Plan Local d'Urbanisme Métropolitain

1. Note de présentation

PLUm APPROUVE	25 10 2019
MISE A DISPOSITION	15 03 2021 au 15 04 2021
APPROBATION EN CONSEIL MÉTROPOLITAIN

3.1.16 Modification de l'article 37 – Hauteur en gabarit

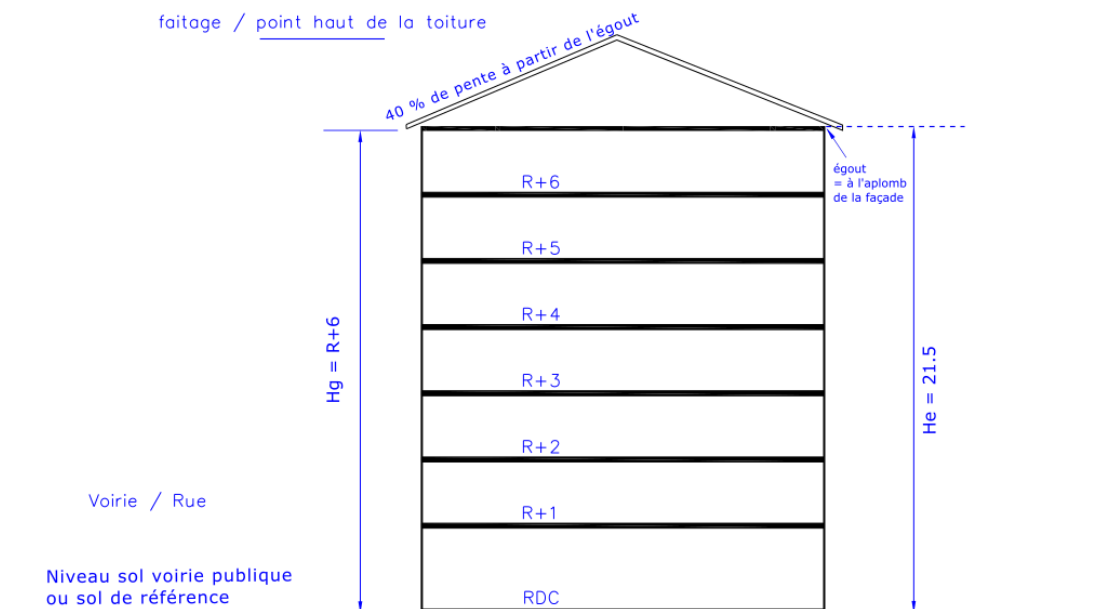
Le point de référence pour le calcul de la pente de 40% **sera alors pris à l'égout du toit théorique** ; égout qui sera indiqué par une flèche pour une meilleure lisibilité.

Un *Nota Bene* sera également ajouté afin de préciser que le schéma n'est qu'une illustration de la règle en matière d'enveloppe extérieure et qu'il n'empêche pas l'aménagement des combles.

► Aussi, le schéma illustratif sera modifié de la façon suivante :

Nota Bene : le schéma est illustratif, l'aménagement à l'intérieur de l'enveloppe bâtie, dont les combles, n'est pas concerné par la présente définition de la hauteur en gabarit

3.1.17 Modification de l'article 37 – Hauteur frontale

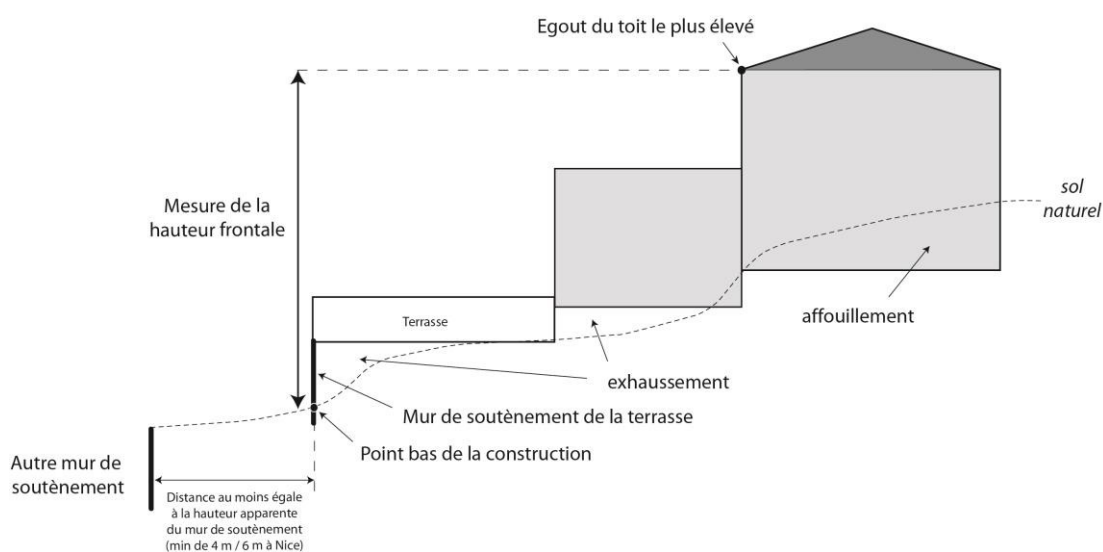
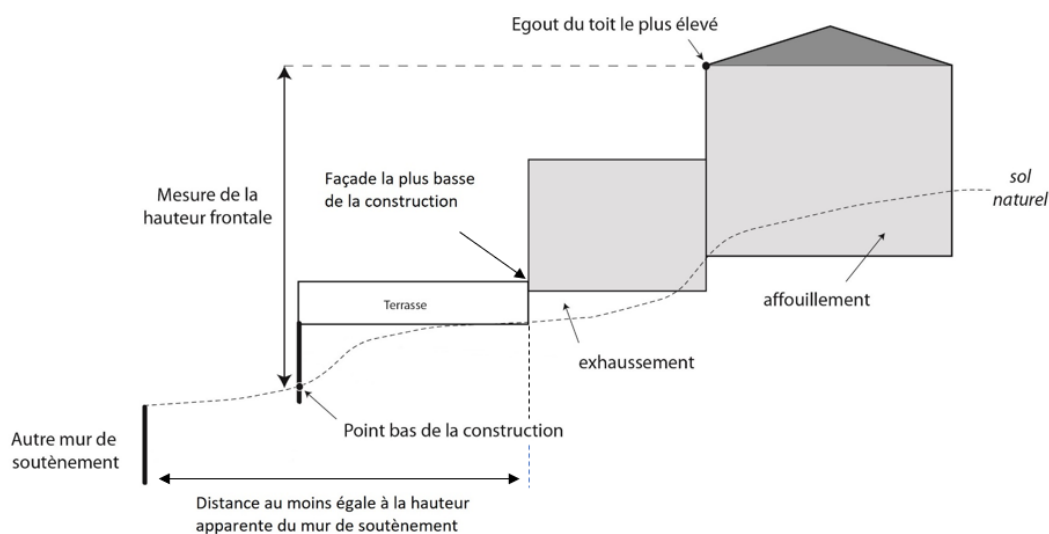
Aussi, le second paragraphe de la définition de la hauteur frontale apporte des précisions sur la distance apparente entre le mur de soutènement et le pied de la façade la plus basse. Celle-ci n'est pas correctement reportée sur le schéma sur lequel est figurée une distance entre le mur de soutènement et le point bas de la construction.

Le schéma doit être mis en cohérence avec la définition afin de garantir sa bonne application.

► Aussi, le schéma de l'article 37 sera modifié de la façon suivante :

→ Secteur du Malvan – zone Na :

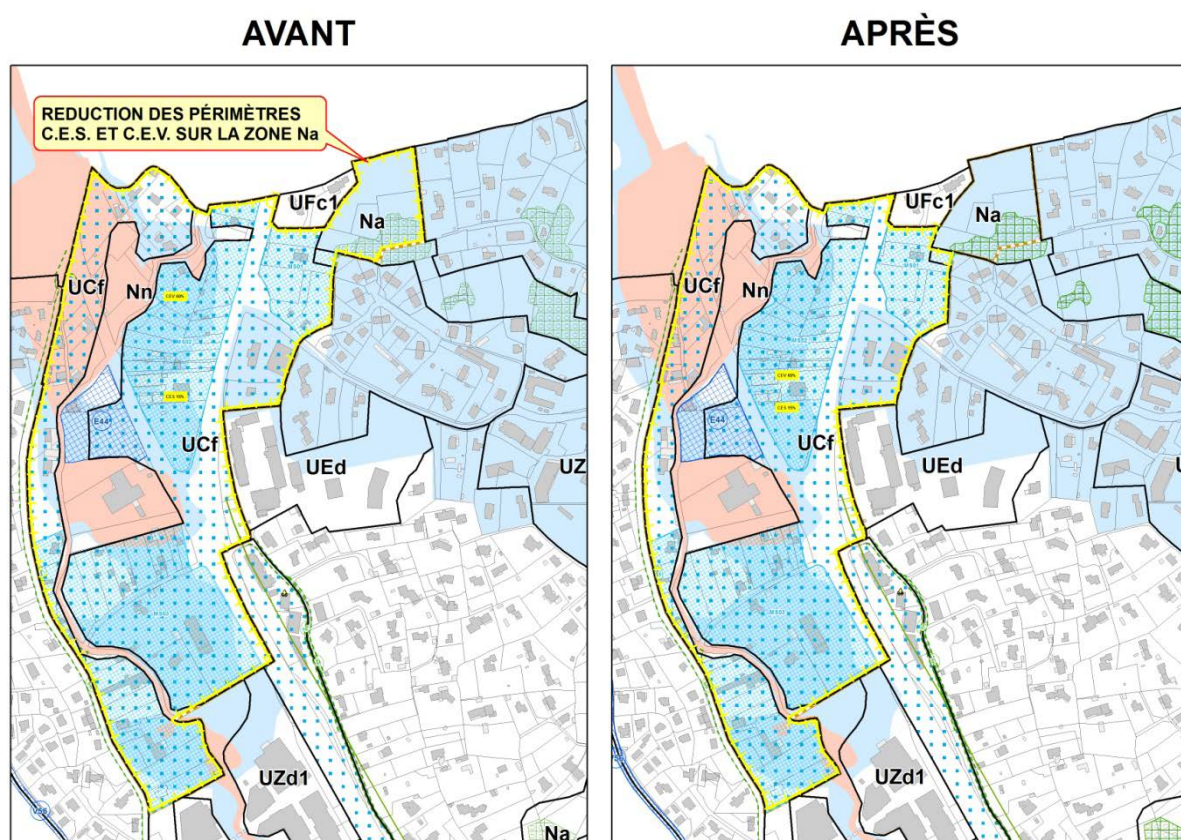
Réduction des périmètres de reports graphiques relatifs au coefficient d'emprise au sol (CES) et au coefficient d'espaces verts (CEV) pour en extraire la zone Na.

La délimitation des périmètres de reports graphiques relatifs au coefficient d'emprise au sol (CES) et au coefficient d'espaces verts (CEV) reportés sur le plan de zonage du PLUm a été faite sur la base du périmètre de l'OAP du Malvan.

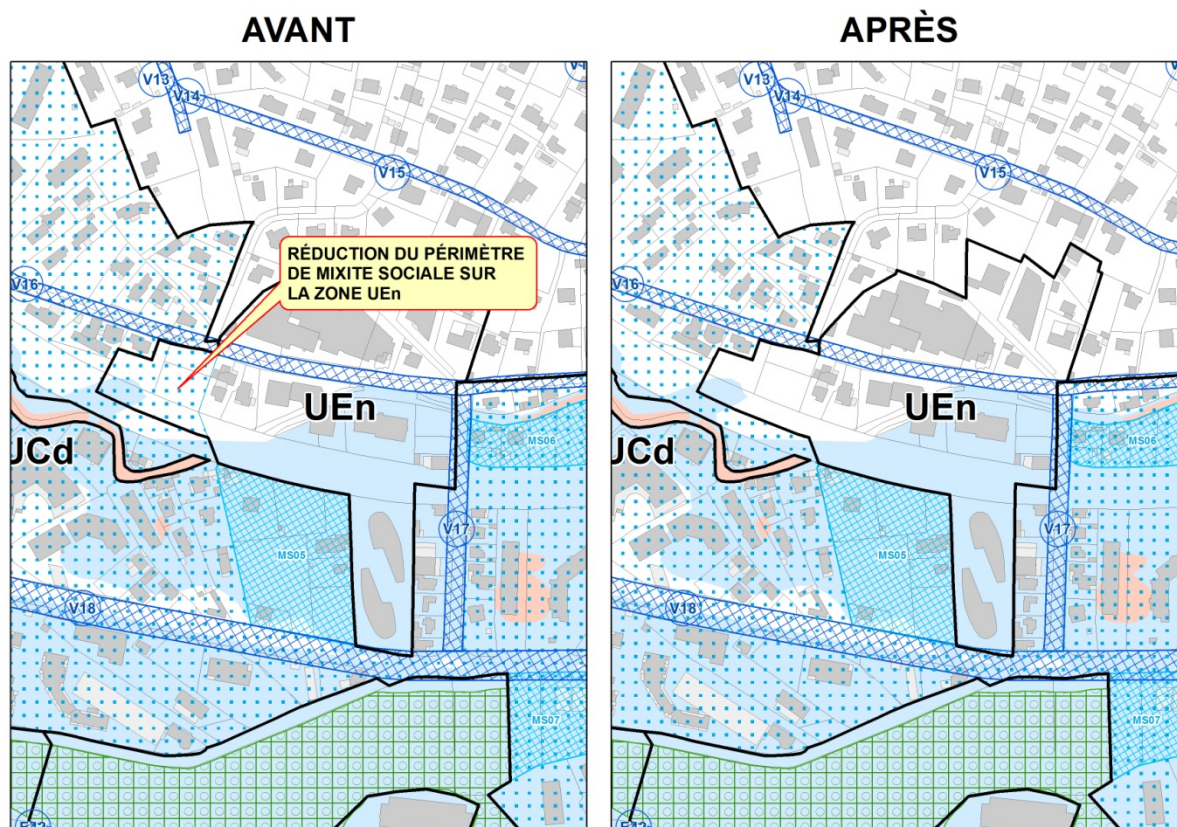
Or, la zone UEn inscrite le long de l'avenue des Alpes est incluse dans le périmètre de mixité sociale inscrit au titre de l'article L. 151-15 du Code de l'urbanisme, en réponse aux objectifs du PLH3 2017-2022 de la Métropole notamment.

En conséquence, il est proposé de corriger cette erreur matérielle en modifiant le périmètre de mixité sociale pour en extraire la zone UEn inscrite au PLUm le long de l'avenue des Alpes.

► Aussi, il est proposé de modifier le plan de zonage de la façon suivante :

→ Emplacement réservé n°V26 :

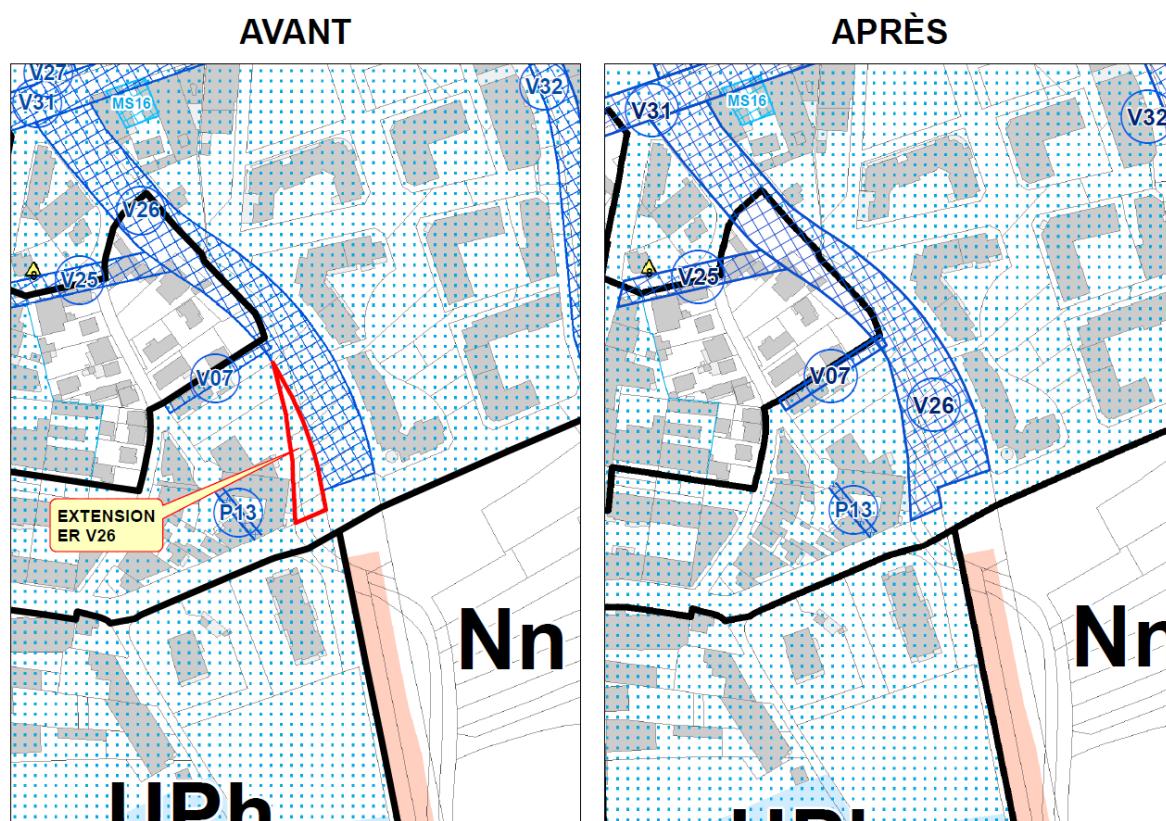
Au projet d'écoquartier de la Villette, il a été décidé, dans le cadre du schéma directeur d'aménagement et de renaturation de la rivière La Cagne, de restaurer la continuité écologique et hydromorphologique de cette rivière en renaturant les berges. Cette volonté de retrouver une trame verte et bleue en cœur de ville se traduit par la volonté de restructurer la voie Louis Négro en projetant la réalisation d'un parc linéaire intégrant les mobilités douces dans la continuité des allées déjà réalisées (allée des saules et allée des tilleuls) assurant ainsi une promenade piétonne le long de la Cagne.

Le tracé de cet emplacement réservé au PLUm approuvé, dans sa partie sud, au contact du parc des Canebiers et aux débouchés desdites allées des saules et des tilleuls, **ne permet pas de restructurer cette voie et d'imposer un recul des futures constructions nécessaire à la reconstitution de la trame verte projetée.** Aussi,

3.4.2 Clans

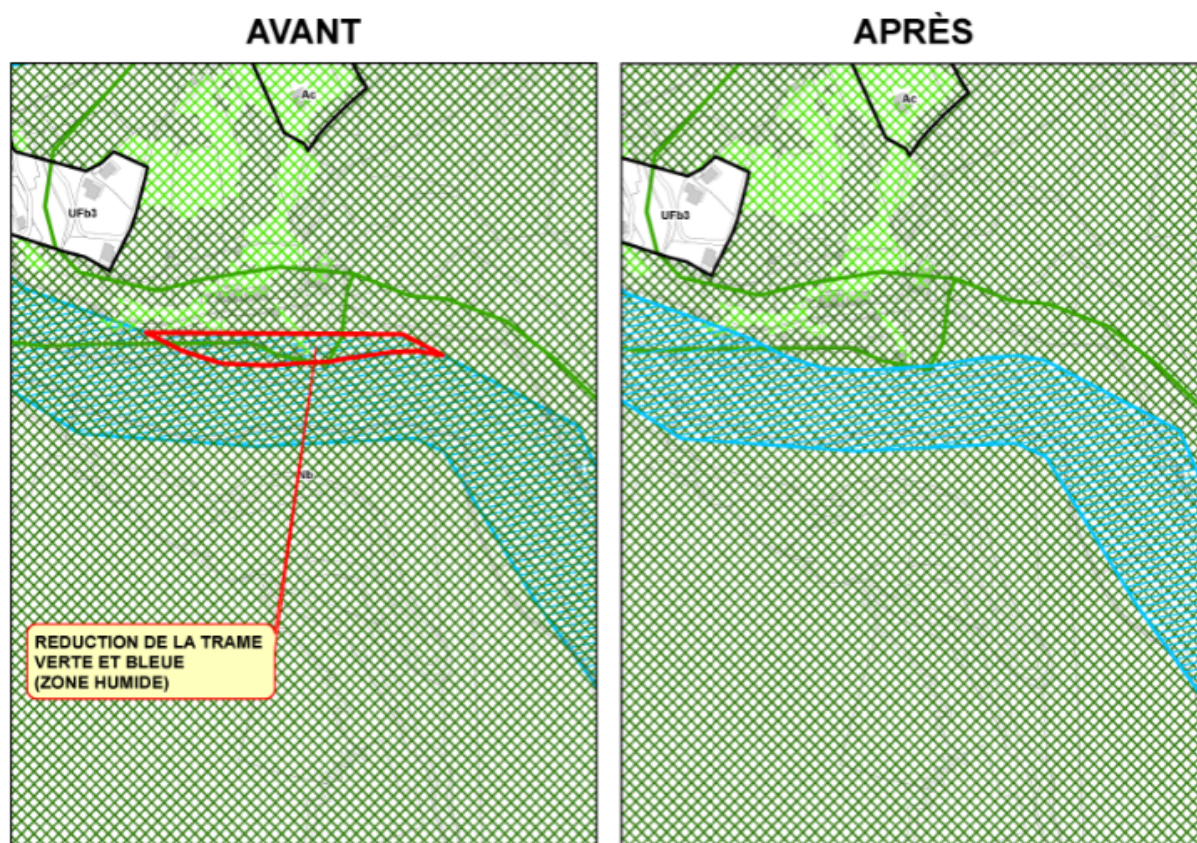
➔ Réduction d'une zone humide au titre de la TVB sur la parcelle F88 au titre des erreurs matérielles :

➔ **Site gabaritaire « Les Gerles » :**

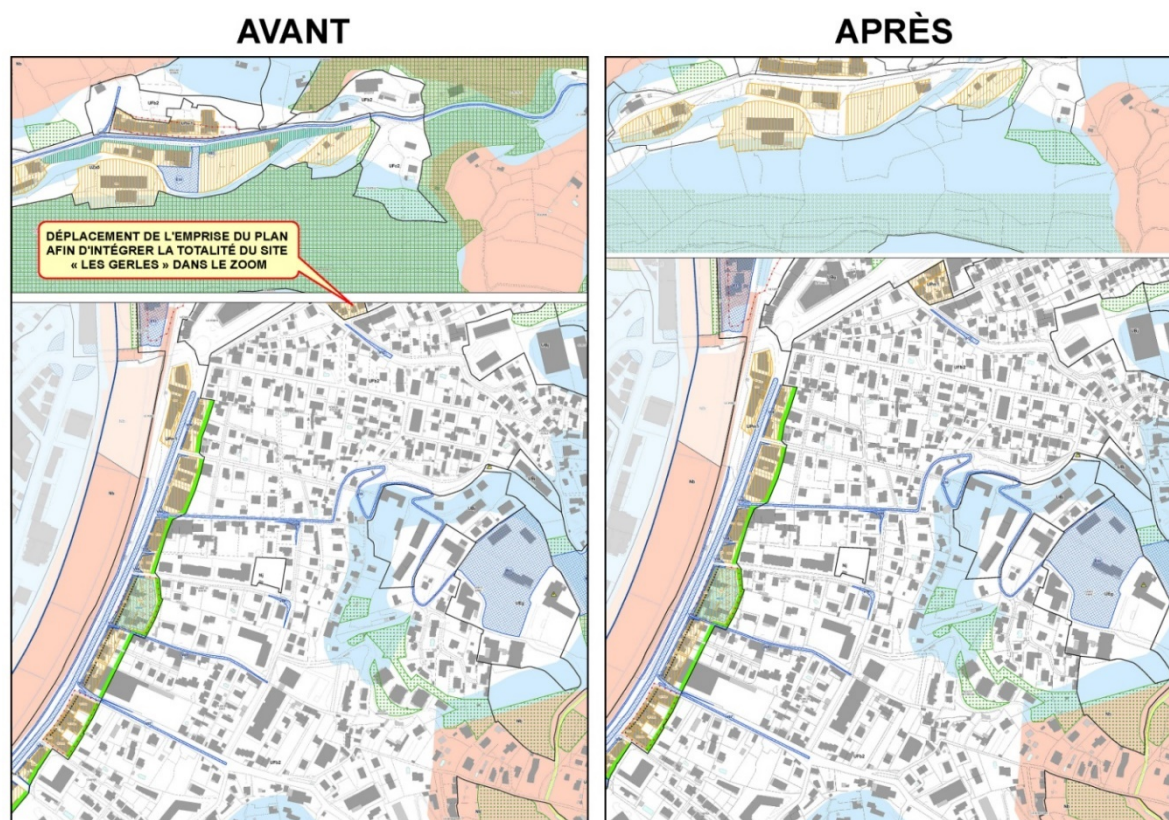
Rectification d'une erreur matérielle sur le zoom n°2 du plan de zonage du PLUm approuvé de la commune de La Trinité concernant le site « Les Gerles ».

► Aussi, il est proposé de modifier le plan de zonage de la façon suivante :

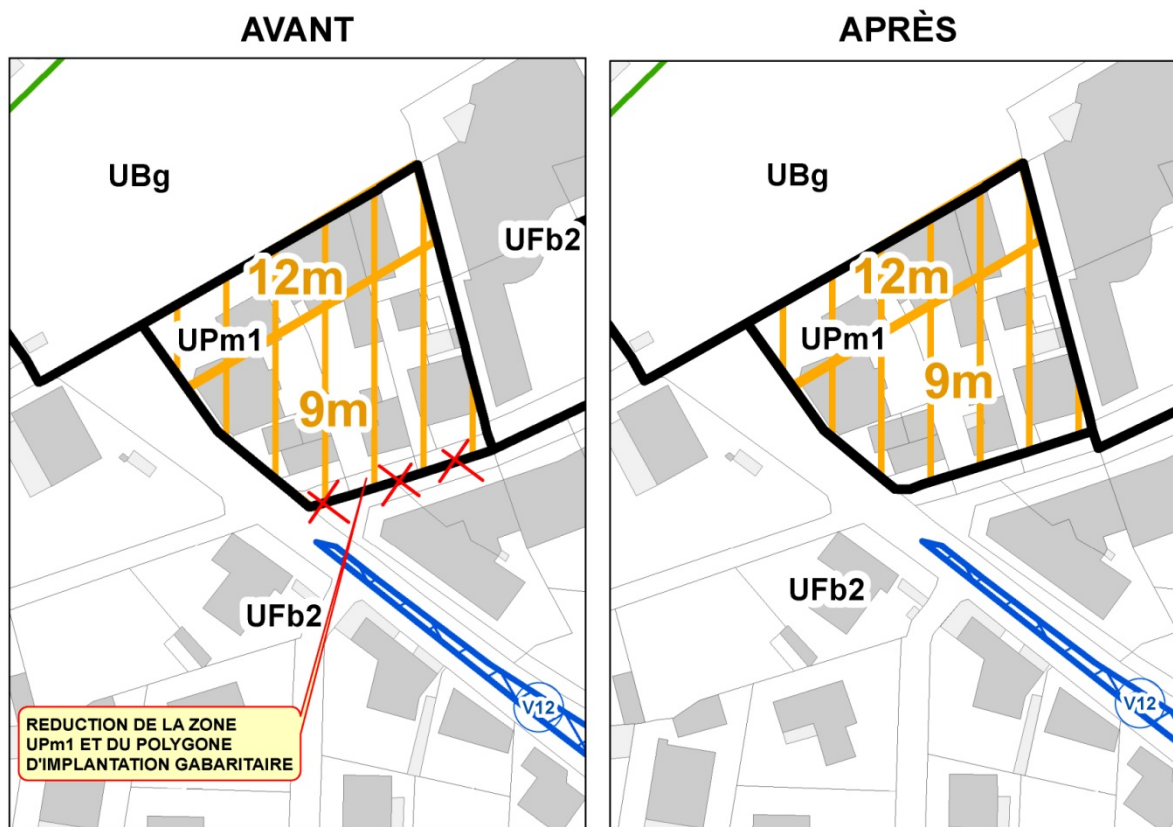
D'autre part, sur le même secteur « Les Gerles » à La Trinité, il est proposé de corriger le contour de la zone, en excluant les parcelles qui constituent la voie, afin d'offrir une meilleure lisibilité du plan de zonage.

► Aussi, il est proposé de modifier le plan de zonage de la façon suivante :

→ **Secteur des Traverses :**

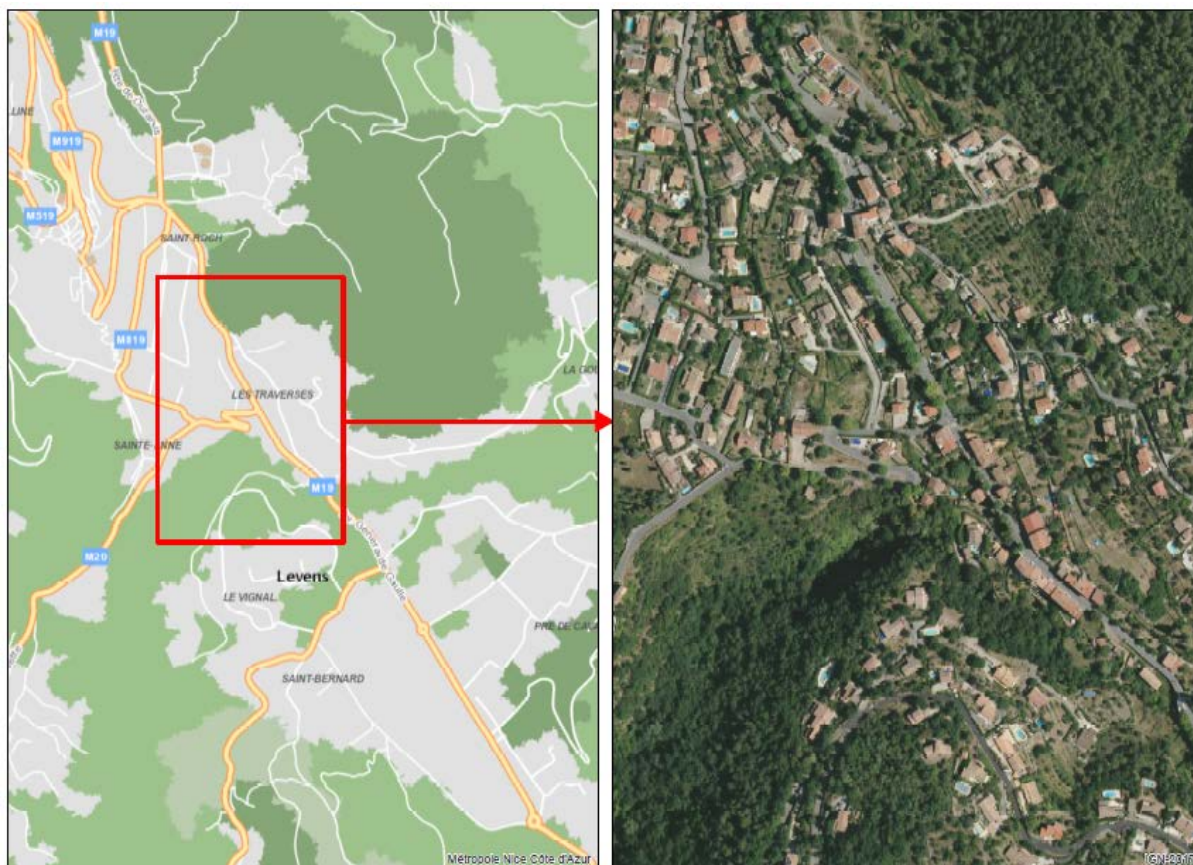
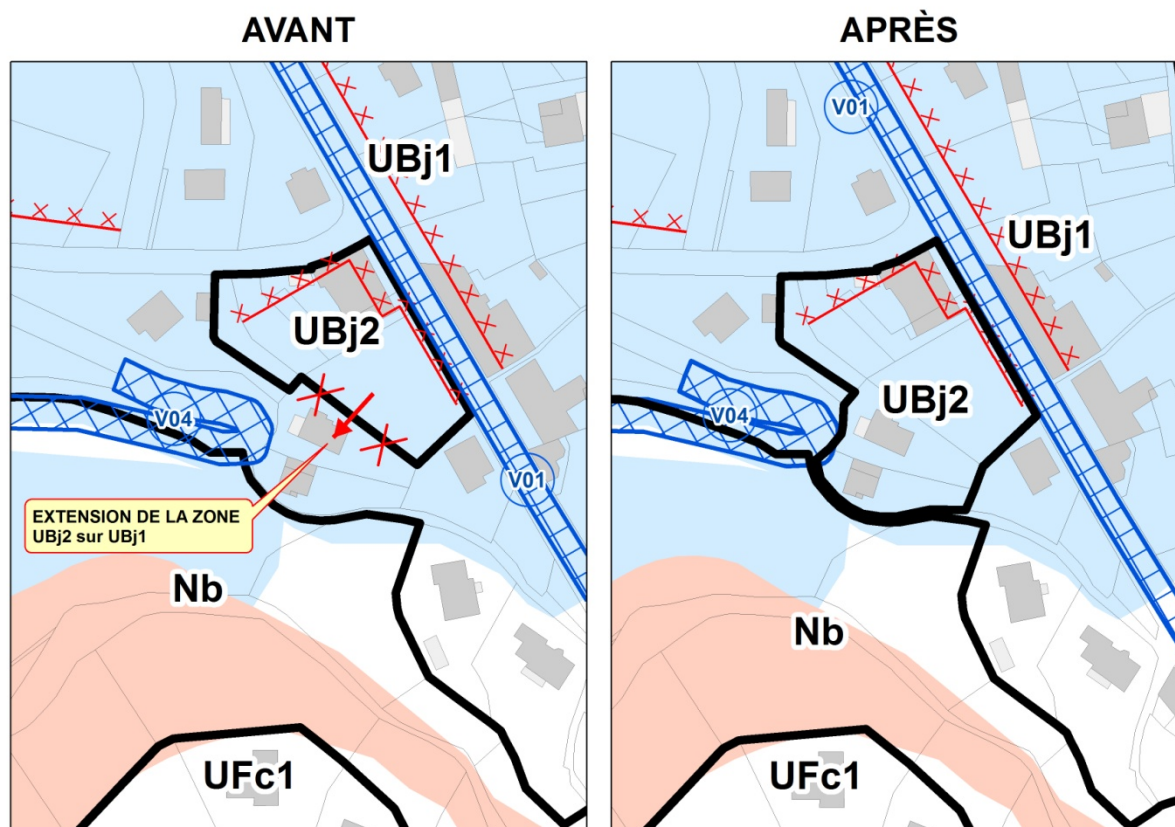
Extension de la zone UBj2 sur les parcelles cadastrées AD 564, AD 565 et AD 249 actuellement classées en zone UBj1 au PLUm approuvé.

Toutefois, le dossier de mise en compatibilité et les demandes communales étaient mal retranscrites dans leur intégralité au sein du PLUm approuvé puisque les parcelles AD 564, AD 565 et AD 249 classées en zone UBa au PLU de Levens ont été reclassées en zone UBj1 dans le document d'urbanisme métropolitain alors qu'elles auraient dû être reclassées en zone UBj2 au plan de zonage du PLUm.

En effet, suite à l'acquisition de ces parcelles permettant l'extension du projet, elles auraient dû être reclassées en zone UBj2 au PLUm approuvé (dont les dispositions réglementaires permettent la bonne mise en œuvre du projet immobilier) complémentairement au reclassement intégral du secteur UBt2 au PLU.

Or ces parcelles ont été reclassées, par erreur, en zone UBj1 au PLUm approuvé au même titre que le reste du secteur UBt1 au PLU communal non concerné par le programme immobilier des Traverses.

Les dispositions réglementaires écrites et graphiques du PLUm doivent donc être mises en cohérence afin d'assurer le développement de ce secteur prioritaire pour la commune de Levens.
